**"Lokalplan Carlsberg II" med tilhørende tillæg til
kommuneplan 2005, Vurdering af Virkninger på Miljøet samt
Miljøvurdering**

Forslag til justeret placeringer af 3 højhuse på baggrund af den supplerende høring

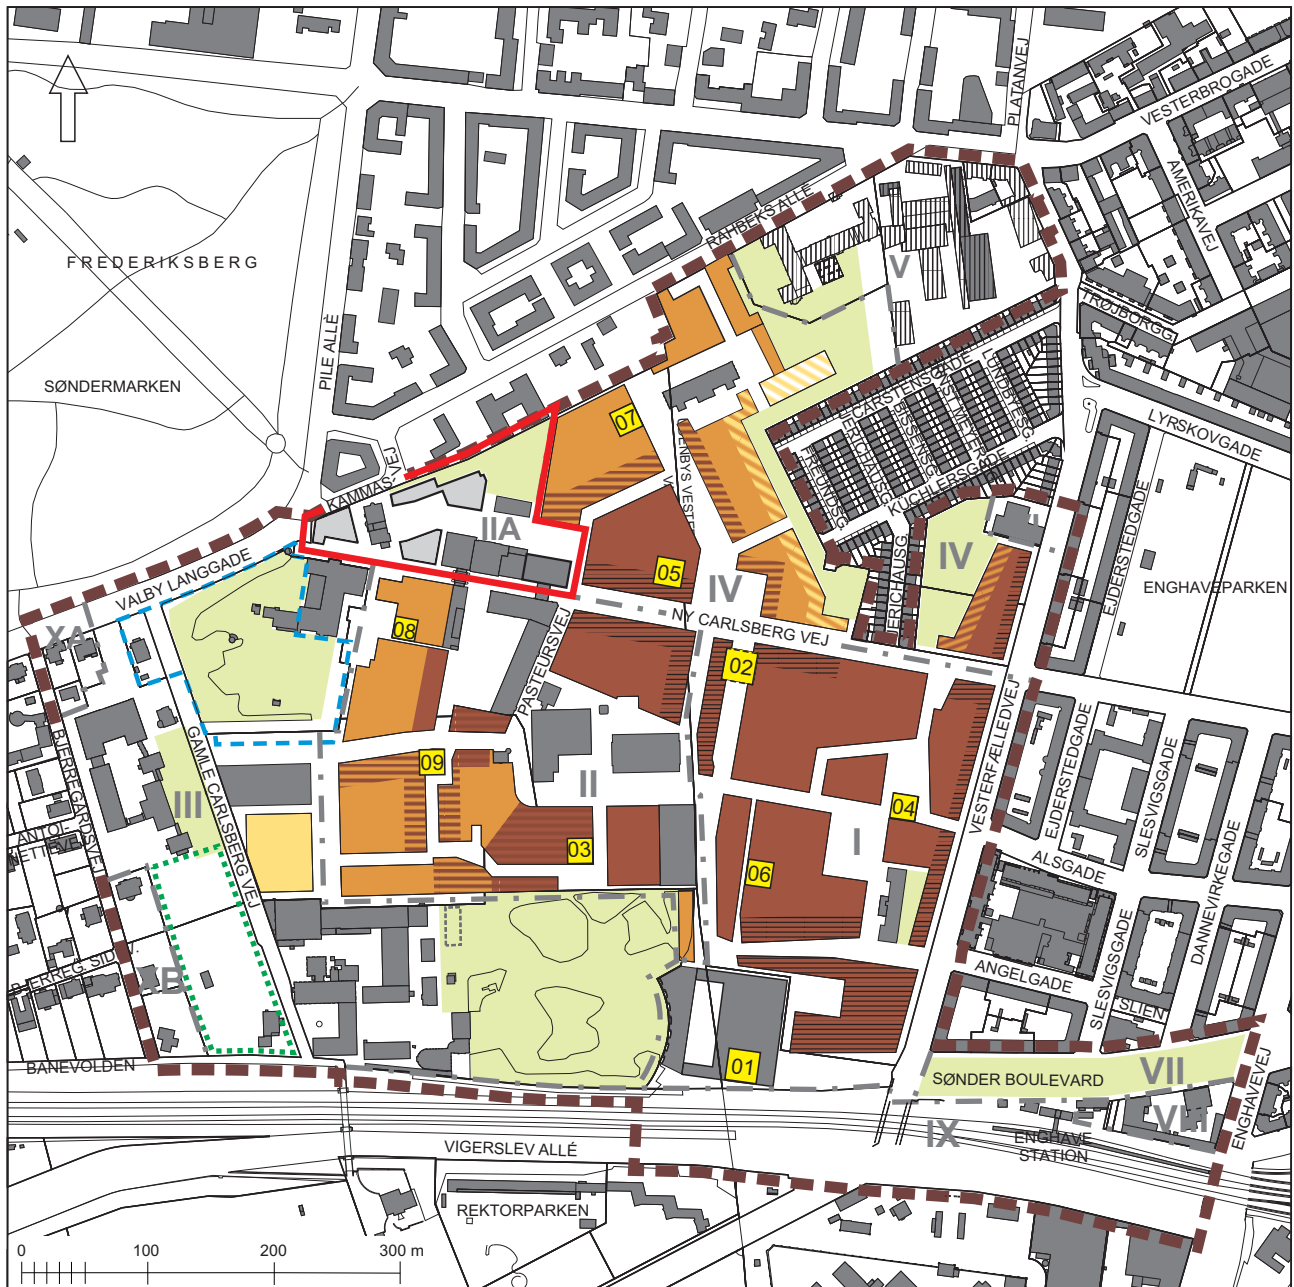
Efter beslutningen i BR om at tilbagesende sagen til fornyet behandling i Teknik- og Miljøudvalget har Carlsberg Ejendomme og forvaltningen undersøgt muligheden for konkrete placeringer af de tre højhuse, der ønskes flyttet for at friholde sigtelinien fra toppen af Norske Allé i Søndermarken med henblik på at imødekomme indsigelser fra Slots- og Ejendomsstyrelsen samt Frederiksberg Kommune. Det har samtidig været en forudsætning, at de ændrede placeringer ikke indebærer negative ændringer for naboområderne i øvrigt.

- *Højhus 03 placeres ca. 50 meter længere mod sydvest, end fremlagt ved den supplerende høring.*
- *Højhus 06 placeres ca. 40 meter længere mod nord, end fremlagt ved den supplerende høring.*
- *Højhus 08 trækkes ca. 30 meter væk fra Ny Carlsberg Vej mod sydøst.*
- *Placeringen af højhusene 03, 06 og 08 på lokalplantegning 5A revideres jf. nedenfor.*

Med de foreslåede justeringer af højhus 03, 06 og 08 friholdes sigtelinjen fra Norske Allé for højhuse og der ses en "åben himmel" over Carlsberg.
